大型廃棄物保管庫の設置に係る実施計画の変更について

2020年4月3日（第15回面談）

東京電力ホールディングス株式会社

換気設備稼働時

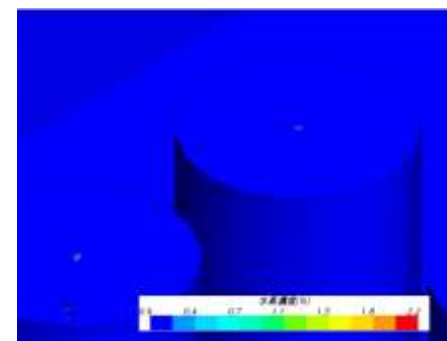
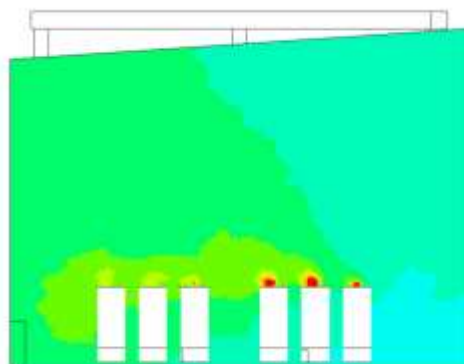
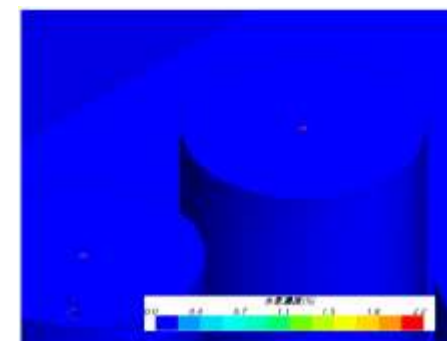
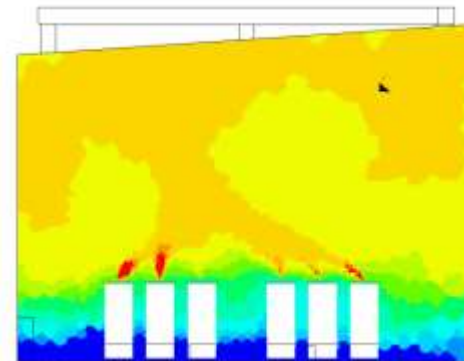
換気設備稼働、不稼働の際の最高可燃性気体濃度となるのはどの箇所か説明すること

- 水素濃度が最高濃度（2.2%）となる箇所は、換気設備の状態に関わらずSARRY吸着塔の水素放出部である
- 可燃性ガス発生元の濃度が最高濃度であり、実施計画Ⅱ-2-45添付資料-5の可燃性気体滞留防止評価結果における最高可燃性気体濃度2.2%の記載は、削除する
